## **PARECER TÉCNICO DE APOIO À ANÁLISE DE INSTRUMENTOS DE CONTROLE AMBIENTAL**

**INEA/INEA/SERVAACPT/1257/2024**

**REQUERENTE:** REFINARIA DE PETROLEOS DE MANGUINHOS S/A - EM RECUPERAÇÃO JUDICIAL

Requerimento de Licença Ambiental Integrada (LAI) para instalação de dois tanques de interface para recebimento de matéria prima (F-222A e F-222B), com capacidade nominal de 2.197,60 m<sup>3</sup> cada, totalizando 4.395,20 m<sup>3</sup>; na REFINARIA E PETRÓLEOS DE MANGUINHOS S/A.

**Figura 3:** Planta baixa do Sistema de Remediação e Pluma de Fase Livre (Relatório Operacional Anual de Remediação Ambiental, TRIAL/2022).

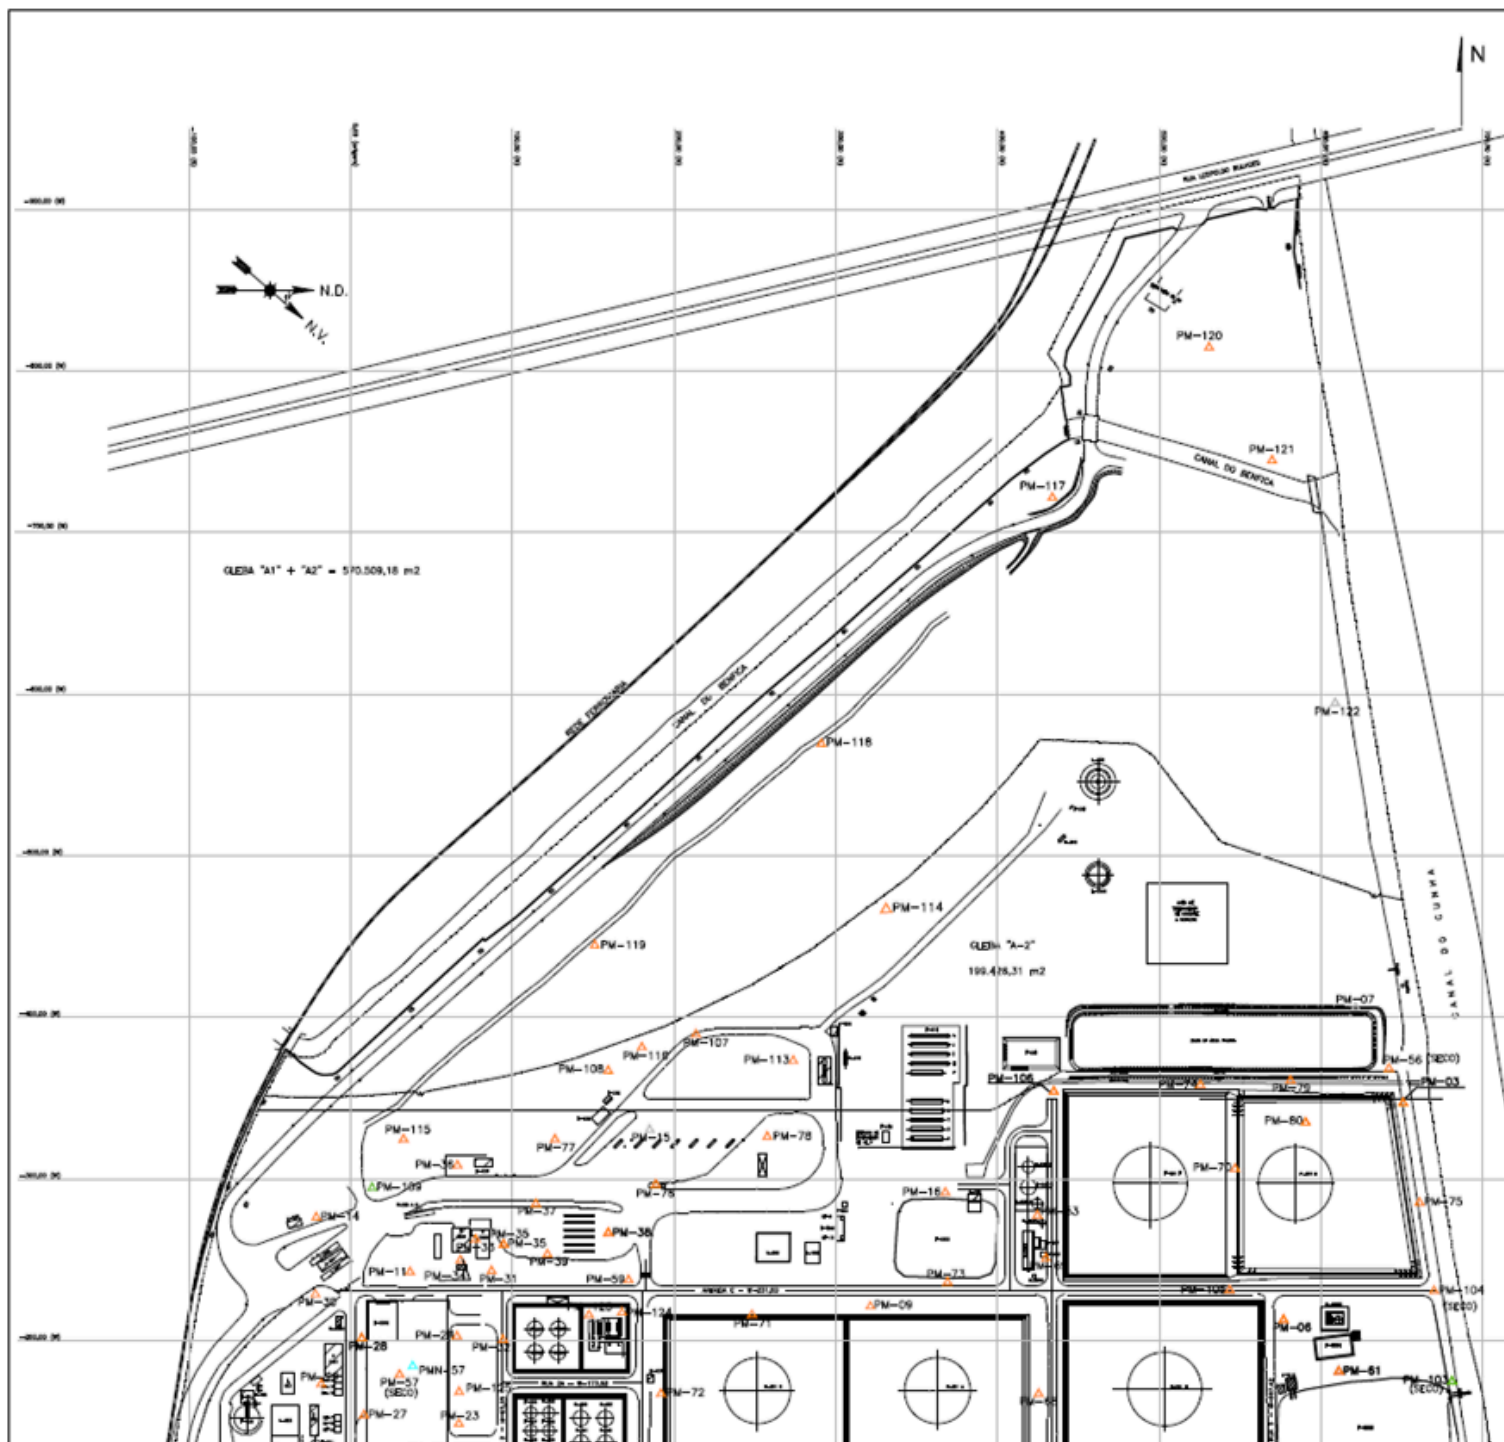
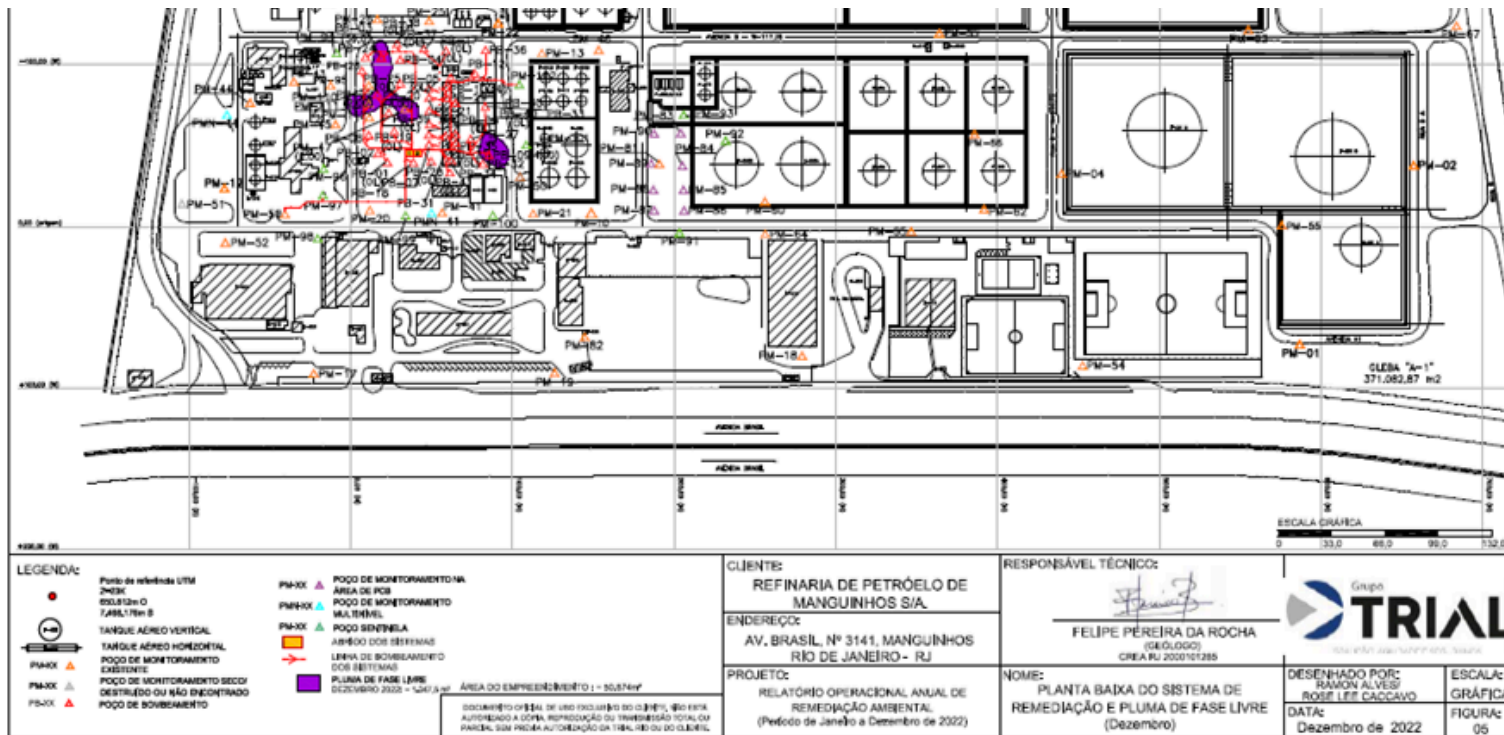
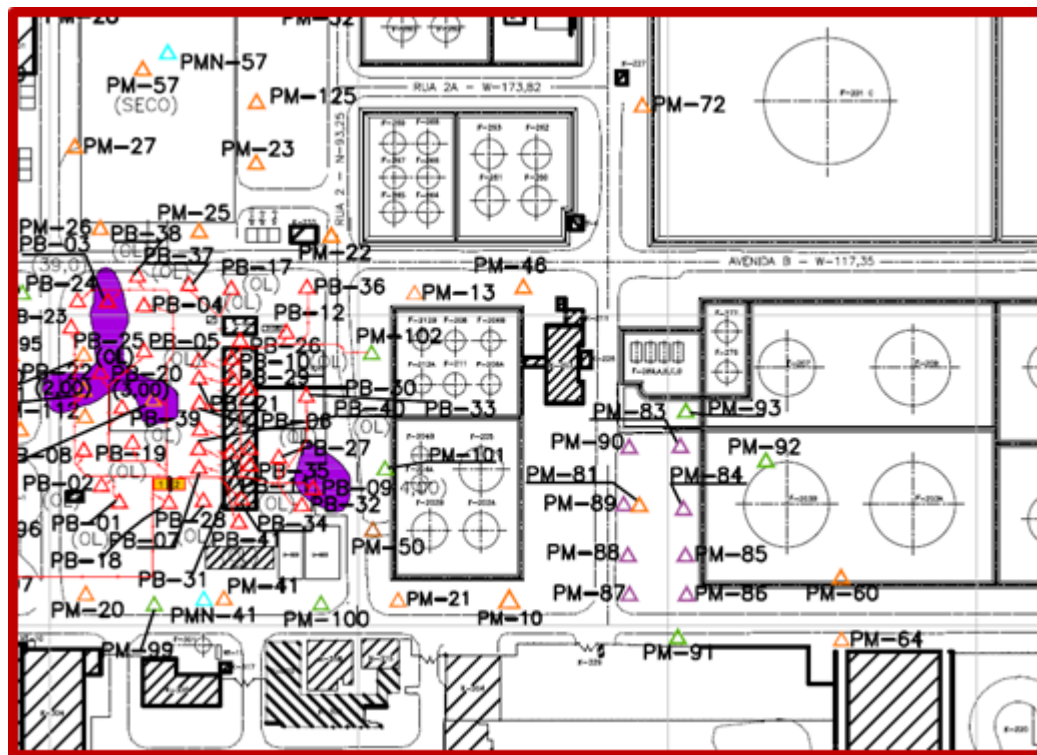
De acordo com os resultados das amostragens apresentados pelo Relatório Operacional Anual de Remediação Ambiental (Tabela I), referente ao período de janeiro a dezembro de 2022, elaborado pela TRIAL, os poços de monitoramento localizados na área em que se pretende instalar os dois tanques não apresentaram produto em fase livre. Como pode ser observado na delimitação da fase livre da figura 3.

Com relação às amostragens dos poços de monitoramento localizados próximos a área de instalação dos dois tanques, foram indicadas na tabela abaixo as substâncias em que as concentrações da fase dissolvida em água subterrânea ultrapassaram os Valores Orientadores.

**Conclui-se, sob o ponto de vista de avaliação da qualidade de solo e águas subterrâneas, que o empreendimento poderá receber a Licença Ambiental Integrada para a instalação dos tanques de combustível requerida observando, contudo, as restrições constantes do item 6.**
